Number	G3-4
Score	115 / 487
Rank	26位

減点ポイント(不良例)

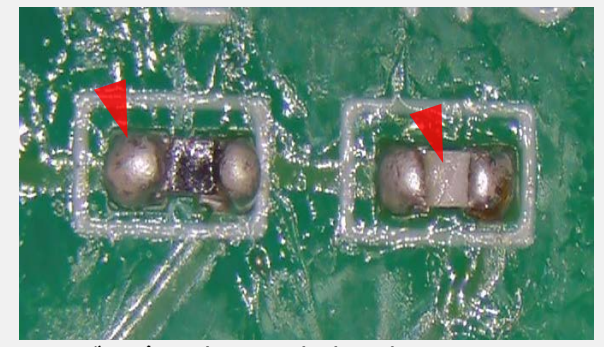
はんだ不足
IPC-A-610G 8.3.2を参照

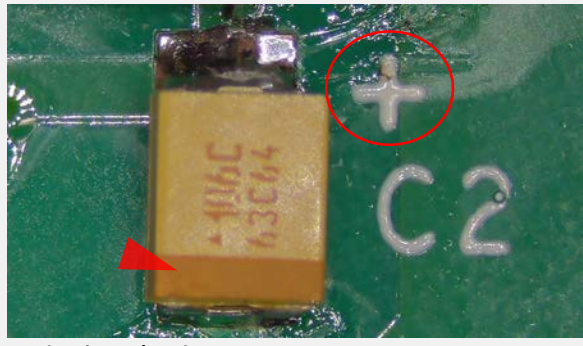
はんだ過多 & 部品の表裏反転
IPC-A-610G 8.3.2, 8.3.2.9.2を参照

取付方向相違
IPC-A-610G 7.1.1.1を参照

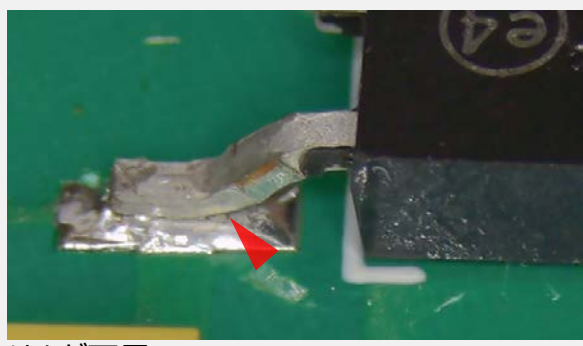
はんだ不足 & はんだブリッジ
IPC-A-610G 8.3.5, 5.2.7.2を参照

はんだ不足
IPC-A-610G 8.3.5を参照

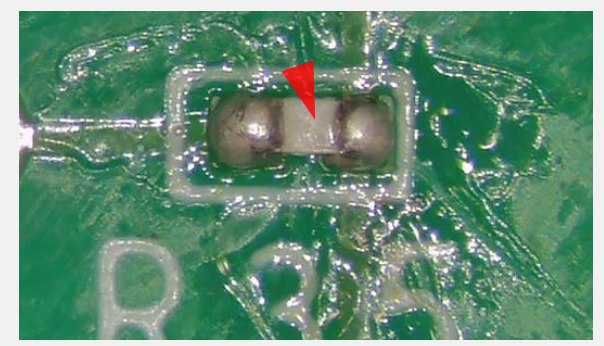
部品の表裏反転
IPC-A-610G 8.3.2.9.2を参照
